Märkused 22.10.2024

Lõige 2-2

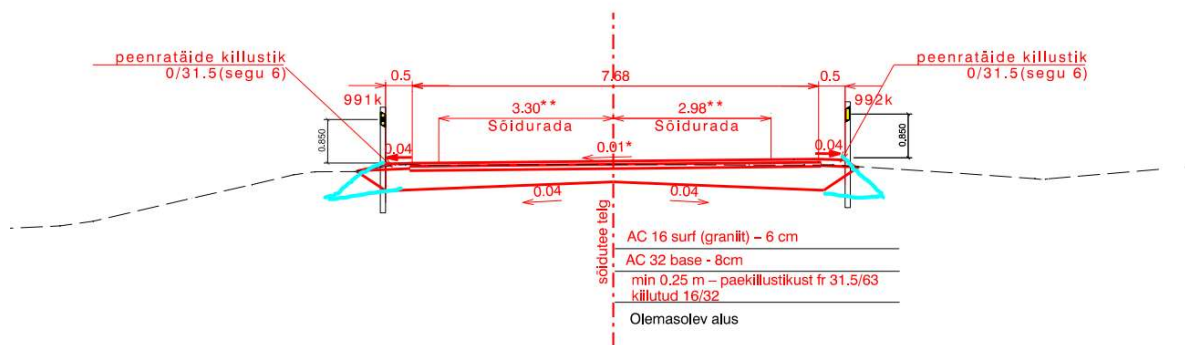
- Palume seletuskirjas kajastada katete taastamise osas (riigitee nr 11310 Aruvalla-Jägala tee), et tardkivim oleks kulumiskihis/surf täitematerjaliks.
- Lõikel 2-2 palume kajastada katete taastamise osa vastavalt mulde kujule (helesinised kontuurid).

- Palume kajastada sõidutee täiendav pikiprofiil, kus oleks kajastatud katete taastamise osa vastavate astmetega.
